Das Alleenforum hat sich mit bisher 3 Dokumentationen¹ zur Revitalisierung der Lindenallee geäußert und den weitgehenden Erhalt des zur Fällung vorgesehenen Baumbestands begründet. Inzwischen wurden uns inoffiziell einige Unterlagen zur geplanten Umgestaltung bekannt, die in unsere Betrachtungen einfließen.

¹ Anmerkungen zu Lindenallee v. 06.01.22, Offener Brief zur OB-Antwort v. 25.01., Entgegnung zum Baumgutachten v. 31.01.

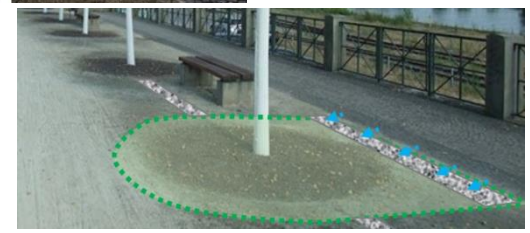
Gemäß Abbildung sind im 3. BA 3 Bäume zu fällen und 31 zu erhalten. Im 2. BA sind 12 zu fällen und 10 können erhalten werden, wobei hier der Ersatz der seit vielen Jahren fehlenden 6 Bäume (*) hinzukommt.

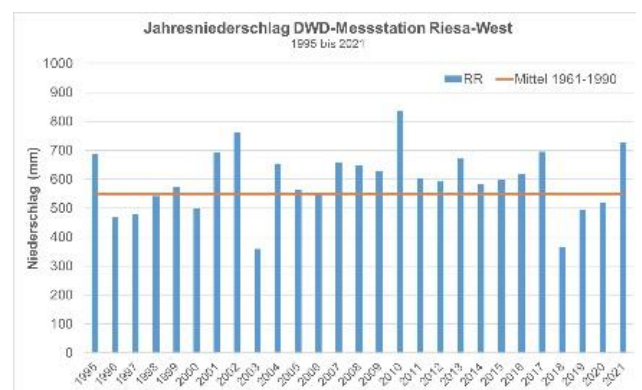
Wie das Foto von 2010 zeigt (Abb. links), waren die Baumscheiben ursprünglich mit ca. 2,5 m Durchmesser und 5 m² relativ klein. Diese sollten zu Lasten der seitlichen Baumzwischenräume gem. Skizze rechts vergrößert werden. Vor den Pflastermulden werden tiefer liegende Sickermulden angelegt und die Pflastermulden zwecks Zufluss in die Sickermulden geöffnet. Im Zuge der Baumachsen werden begehbare Sickerstränge eingefügt. Insgesamt wird dadurch das der Promenade zukommende Regenwasser sowie das aus den Nachbarflächen den Wurzelräumen zugeführt. Die Gullys könnten geschlossen werden.

Ein Beweis dafür ist der Jahresneutrieb aus 2021 (der im Baumgutachten vernachlässigt wurde), weil in dem Jahr fast die doppelte Regenwassermenge als in den 3 Trockenjahren zuvor anfiel.

Am Zustand der Bäume sind auch lagebedingte Unterschiede feststellbar, die mit dem Regenwasserdargebot korrelieren. So profitiert z. B. der 1. Baum am Anfang des 3. BA (s. Abb. links und auch obiges Luftbild) davon, dass hier ein Gully liegt (etwas höher als Gelände). Bei Starkregen und Zufluss in der Mulde bildet sich infolge Rückstau vor dem Baum eine Pfütze. Dieser bekommt somit deutlich mehr Wasser als andere Bäume, was in seinem Wurzelraum abgespeichert (Bodenfeuchte) wird. Daher ist der größte im Abschnitt. Hinzukommt, dass dieser Baum wegen seiner Rand- und Südlage am meisten Sonne abbekommt

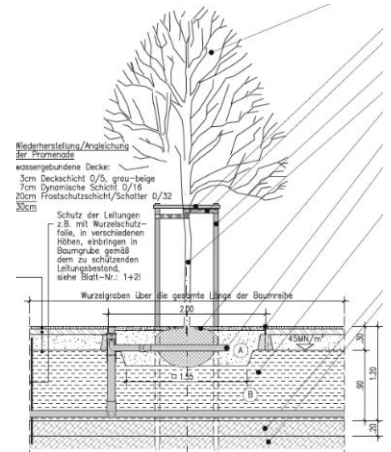
Offenbar deshalb ist ein aufwändiges künstliches Bewässerungs- und Belüftungssystem (s. Abb. rechts) geplant, das sehr kostenintensiv ist und im Übrigen z. T. die relativ hohen Kosten von rd. 5.000 € pro Baum erklärt. Solche Systeme sind für stark versiegelte Flächen vorgesehen, wo die Bodenfläche für Baumscheiben sowie Regenwasseraufnahme und Luftaustausch nicht ausreichend zur Verfügung stehen, wie z. B. im so genannten Kandelaberstreifen zwischen Geh- und Fahrbahn. Das ist hier keinesfalls erforderlich, steht doch genügend Bodenfläche für ein natürliches und zudem nachhaltiges Regenwassermanagement zur Verfügung.

Wie der Lageplan zeigt, sollen die Baumscheiben rechteckig und nur 1 x 2 m (2 m²) groß werden. Damit werden sie noch nicht einmal halb so groß wie die ursprünglichen runden mit ca. 2,5 m Durchmesser und 5 m².

Die rechteckige Form, ergänzt durch den Wurzelgraben fördert eine eher lineare Wurzelbildung, was die Windlastabwehr im Zuge der Schmalseiten einschränkt. Auch deshalb sollten Pflanz- bzw. Wurzelgruben rund bzw. viereckig sein. Das fördert im Übrigen auch eine symmetrische Kronenbildung.

Auch die geplante Tiefe der Baumgrube ist mit 1,2 m zu gering und entspricht nicht den Vorschriften. Sie sollte mind. 1,5 m tief sein.

5. Das geplante Bewässerungs- und Belüftungssystem sollte nicht eingebaut werden, da es für den Standort unpassend und nicht nachhaltig ist. Dies, weil das anfallende Regenwasser weiterhin weitgehend ungenutzt in die Kanalisation fließt und zudem Trinkwasser für das System verwendet wird.

6. Wird dem Vorschlag gem. Pkt. 5 gefolgt, erübrigt sich auch die nicht den Vorschriften und Anforderungen entsprechend zu geringe Bemessung der Pflanzgruben.
